陳情第7号  
2023年5月29日

## 国立第二小学校改築工事に関する

### 中庭におけるスロープの再考を求める陳情

図1 校舎棟平面計画の基本方針

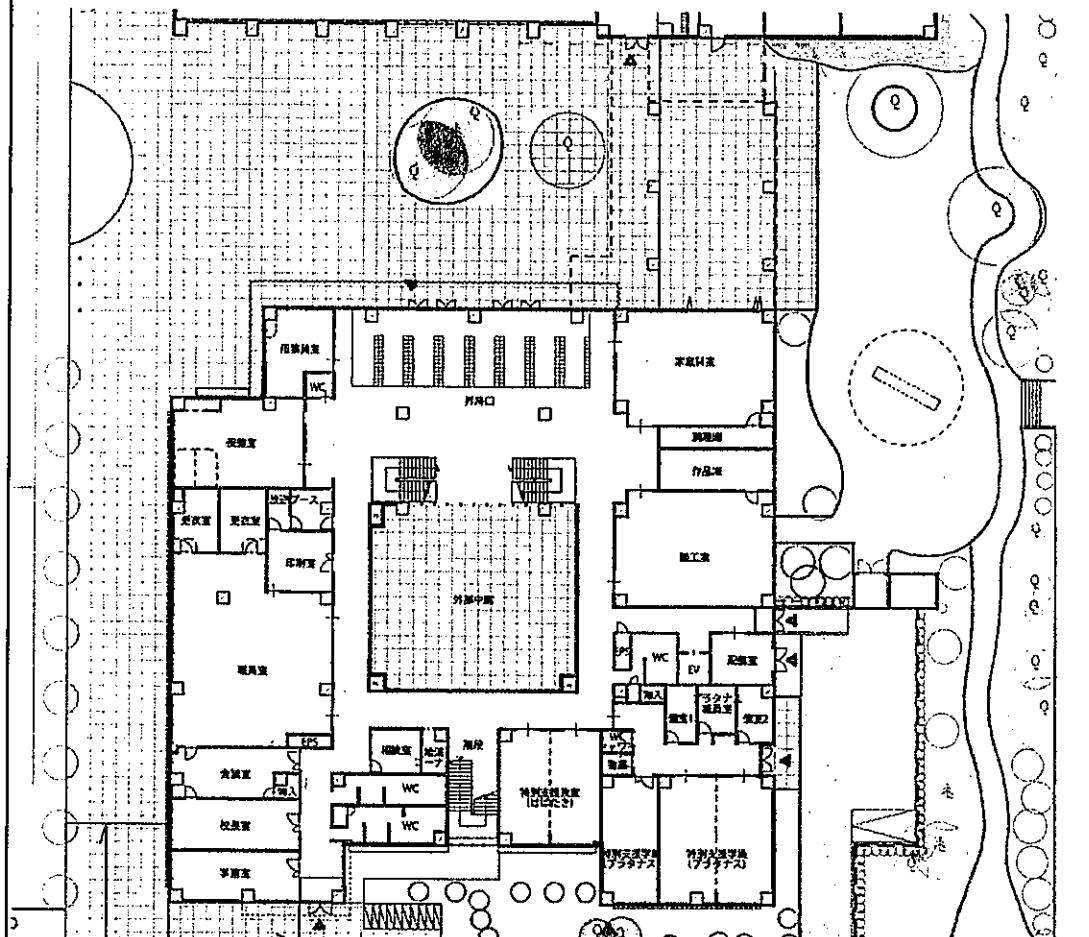
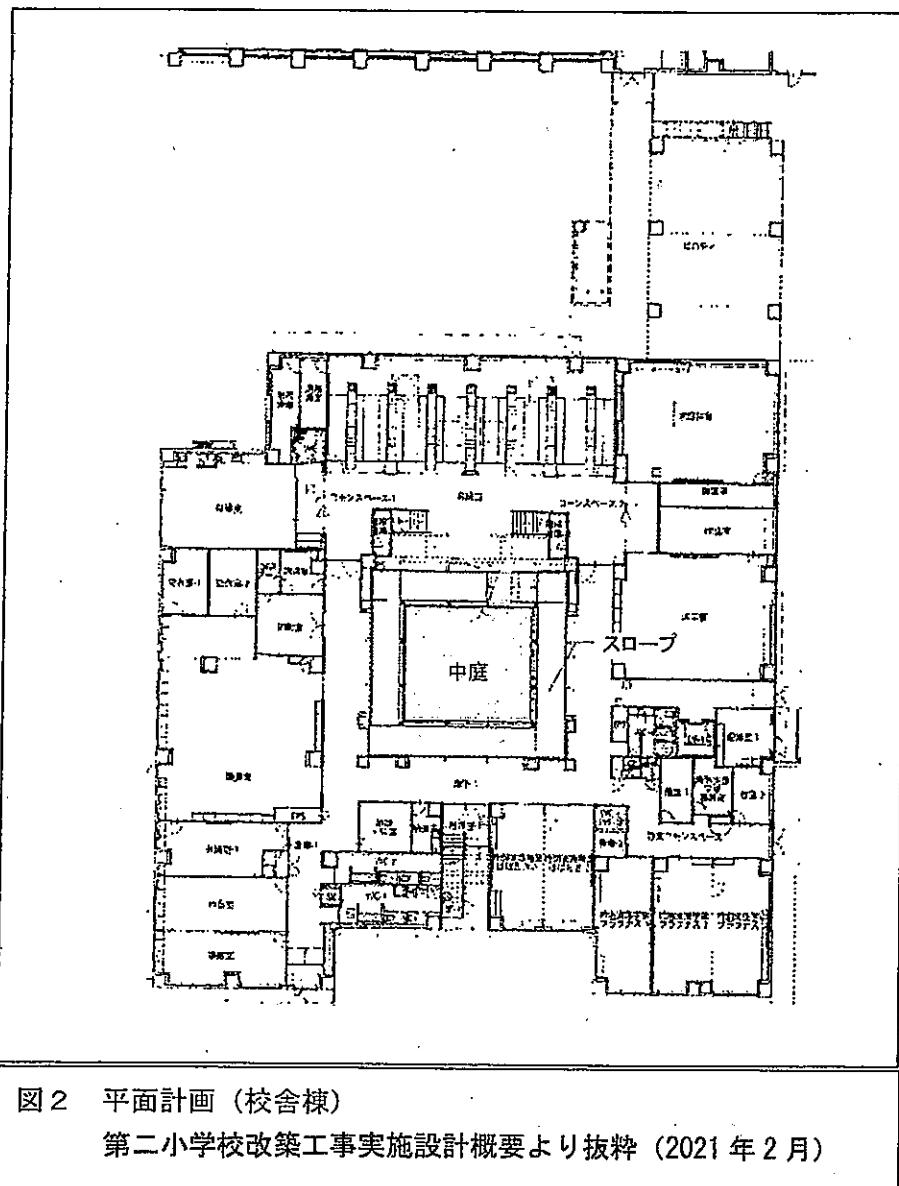
スロープを廊下の四周に配置することには次のような問題があります

1. 中庭の面積が、2021（令和3）年2月のマスタープランでは  $212.25 \text{ m}^2$  ( $15.00 \times 14.15\text{m}$ ) に対して、2022（令和4）年11月では  $79.165 \text{ m}^2$  ( $9.625\text{m} \times 8.225\text{m}$ ) と約 63% も減少します。スロープを中庭に設置することで中庭が持つ視覚・心理的な影響を蒙り、物理的な影響も大きいと言えます。
2. 教室の周囲の廊下の採光は、スロープのために相当程度減失します。1階をスロープで下るためには1周半廻るので、採光の効果はさらに小さくなります。
3. 自然換気は、中庭の窓から約 3m の距離があるために換気の効果が減殺されます。
4. スロープが設置されると、廊下から中庭への視界がかなり制限されます。登下校時や授業の休み時間に、そして時には友とともに中庭や向かいの廊下、そして空を見上げる風景は小学校の子どもにとって特に大事です。

スロープの設置に関して、至急にマスタープラン協議会の委員の方々と対応策を議論していただきたい。すなわち、スロープを設置することのはず、そしてもしスロープを設置する場合には、どこにスロープを設置したらよいかです。そして近隣の住民の方々と市民に対して説明をすることを要望いたします。
